**Forum mondial de l'harmonisation  
des Règlements concernant les véhicules**

Groupe de travail du bruit et des pneumatiques

**Pneumatiques : Règlement ONU n° 30 (Pneumatiques  
pour les voitures particulières et leurs remorques)****Proposition de complément à la série 02 d'amendements  
au Règlement ONU n° 30****Communication des experts de l'Organisation technique européenne  
du pneumatique et de la jante\***

Paragraphe 1, remplacer la figure actuelle par la figure ci-après :

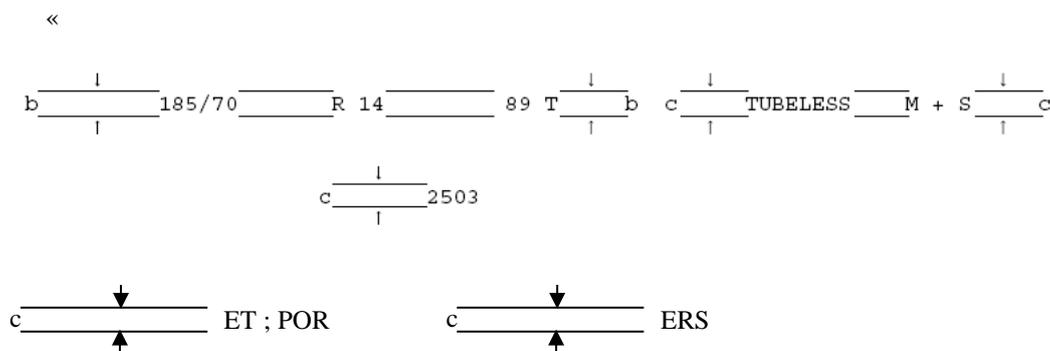
b = 6 mm (min.)  
c = 4 mm (min.) ».

**Étapes de la procédure d'essai (source : figure 4 de la norme ISO 16992:2018)**

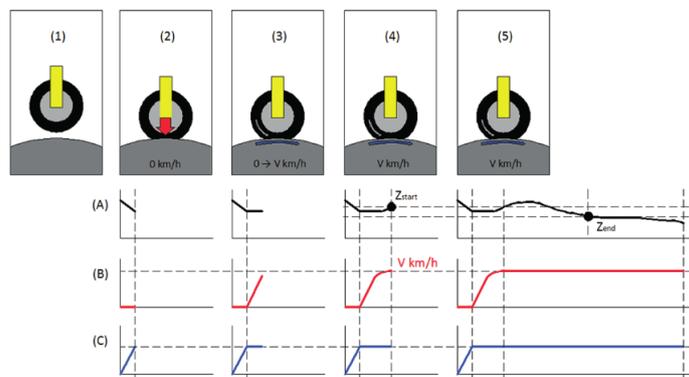
5. La description des essais de charge/vitesse pour les pneumatiques à roulage à plat et les pneumatiques de mobilité prolongée a été révisée dans le but de préciser la succession des étapes de la procédure d'essai, afin de rendre celle-ci conforme à la norme ISO 16992.

- 1) montage, 2) application de la charge, 3) accélération, 4) début de l'essai, mesure  $Z_{start}$  ( $= Z_1$ ), 5) poursuite de l'essai jusqu'à  $Z_{end}$  ( $= Z_2$ )  
 A) hauteur de la partie comprimée, B) vitesse de la roue, C) charge par roue.

6. Dans le cadre de l'essai, il est important que la hauteur de la partie comprimée soit mesurée pendant que l'ensemble pneumatique/roue roule à la vitesse d'essai, car cette hauteur change lorsque la vitesse varie, en raison de l'effet des forces centrifuges.
